**DISCARICA FORCAL**

**RICHIESTA DI DEROGA AI LIMITI DI ACCETTABILITA' IN DISCARICA**

**RISPOSTA ALLA RICHIESTA DI INTEGRAZIONI DEL 09/12/2013**

prot. RA017/14

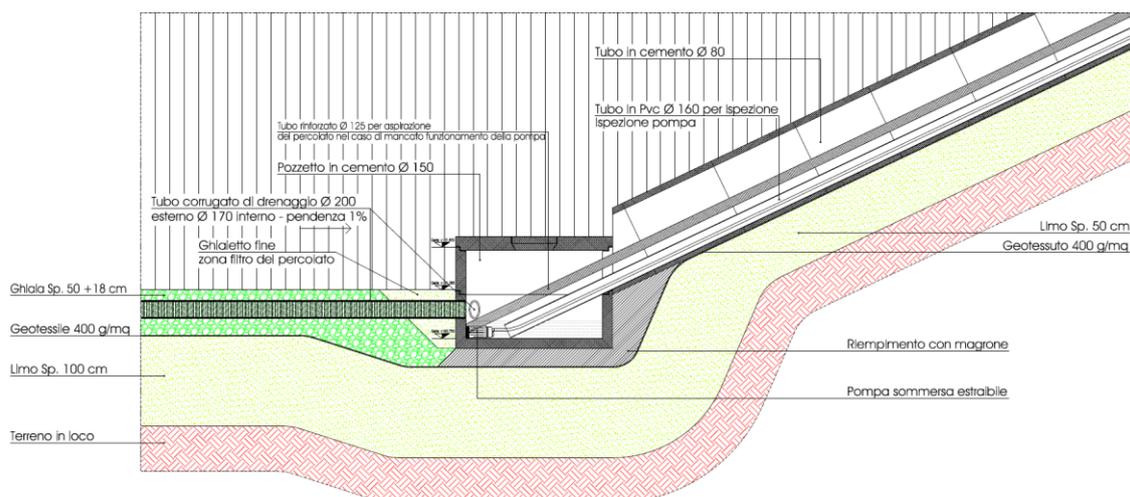
1 *Il proponente non ha valutato in maniera appropriata i possibili impatti derivanti da un'eventuale perdita di percolato, avente nuove caratteristiche (si veda le deroghe richieste ai limiti di concentrazione nell'eluato) rispetto all'esistente, rispetto agli habitat ed alle specie, in particolare acquatiche, presenti nel territorio circostante;*

Per la porzione Nord della discarica Forcal in esame, nel 2005 è stato presentato, ed approvato dagli Enti territorialmente competenti (determina della Provincia di Treviso prot. n. 796/2005 del 12/08/2005) un piano di adeguamento al D.Lgs. 36/2003.

Tutti i lotti afferenti al settore Nord (Lotto 1, 2, 3 e 4) sono o saranno realizzati con le caratteristiche tecnico-costruttive previste dalla suddetta normativa, tali da garantire un adeguato grado di tutela nei confronti dell'ambiente circostante la discarica stessa.

Ad oggi risultano già apprestati e collaudati i lotti 3 e 4, posti lungo la scarpata Nord del bacino nord. I conferimenti nel Lotto 3 hanno anche già raggiunto le volumetrie di progetto (17.540 m<sup>3</sup> di rifiuti) ed è iniziata la coltivazione del lotto 4 con rifiuti inerti aventi caratteristiche compatibili con quanto previsto dal D.M. 27/09/2010.

Situazione al gennaio 2013

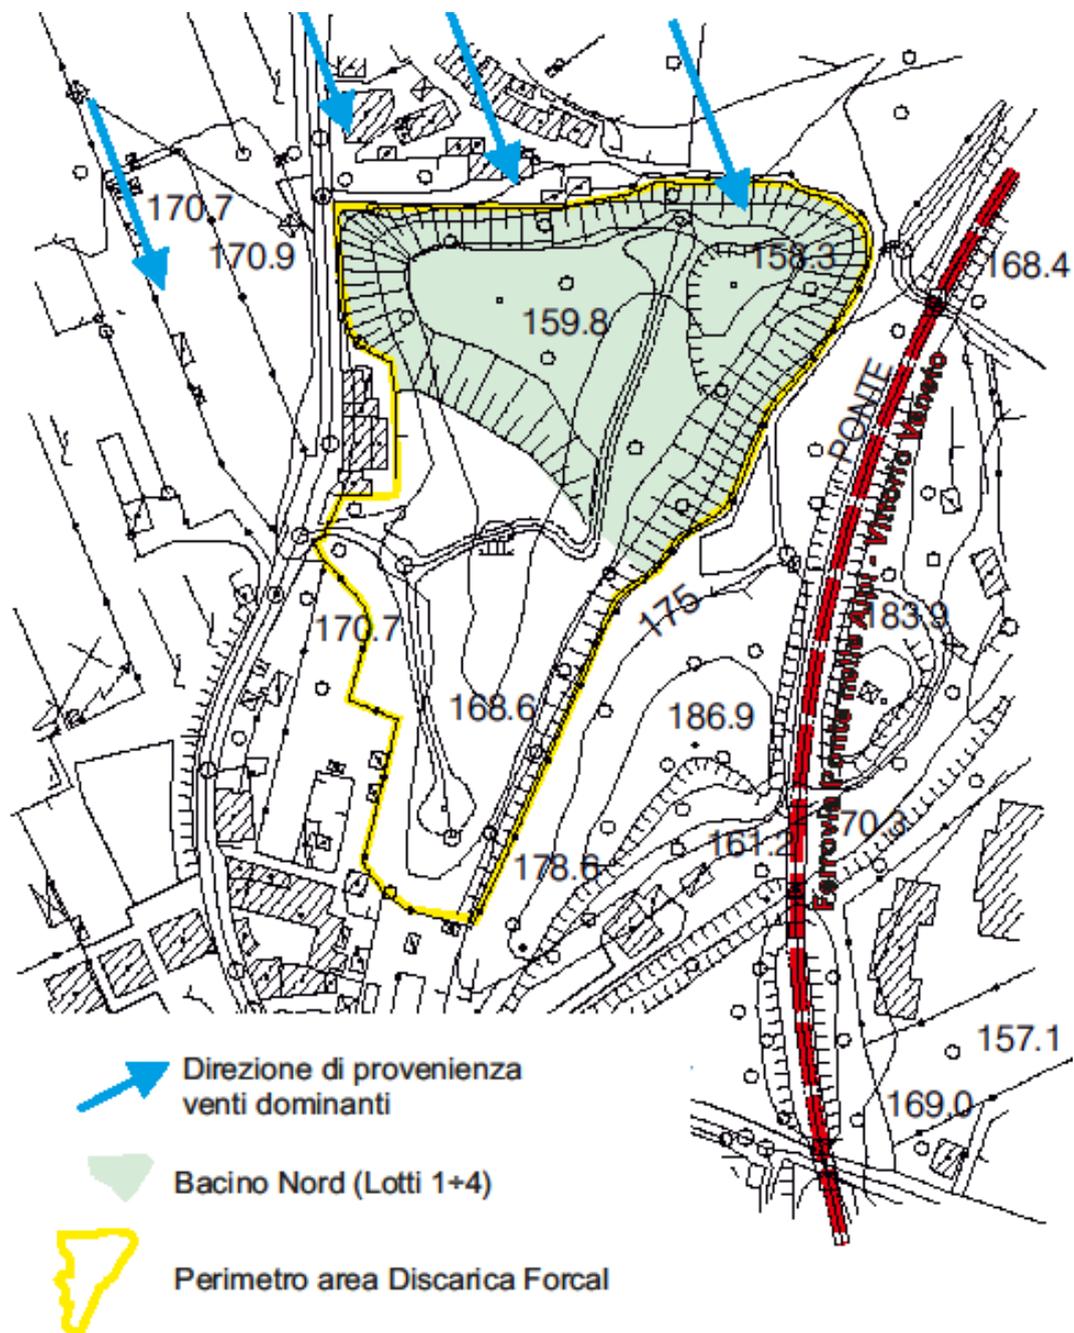
5 Si illustri con elaborati grafici e descrittivi la capacità mitigativa della barriera vegetale di cui a pag. 103 della relazione di screening tenendo conto anche dell'eventuale attivazione dei nuovi ambiti più prossimi al nucleo abitato;

Secondo l'autorizzazione in essere, una volta realizzata la strada perimetrale al bacino nord della discarica Forcal, doveva essere eseguita una barriera arborea perimetrale, costituita da *Cupressocyparis leylandi*.

In data 28/09/2010 il Comune di Vittorio Veneto ha inviato una nota alla Provincia di Treviso (prot. n. 34001), con la quale chiedeva, visti gli esigui spazi fra la recinzione di confine ed il bordo della strada perimetrale alla discarica, e per la presenza di un suolo prevalentemente roccioso, di poter realizzare la barriera con appositi teli frangipolvere con altezza di 1,5 m, così come previsto dalla vigente normativa, invece che con le essenze arboree previste dal progetto. Tale richiesta era supportata ed avallata anche dagli stessi confinanti, nonché proprietari del fondo di discarica.

La Provincia di Treviso, con propria Determina prot. n. 620/10 del 23/12/2010, ha accolto tale richiesta, concedendo l'utilizzo di una rete frangivento e frangipolvere al posto della barriera vegetale prevista dal progetto.

La barriera con reti frangipolvere e frangivento è stata quindi apprestata sia lungo tutto il perimetro Nord, che lungo il perimetro Ovest dell'area di discarica.
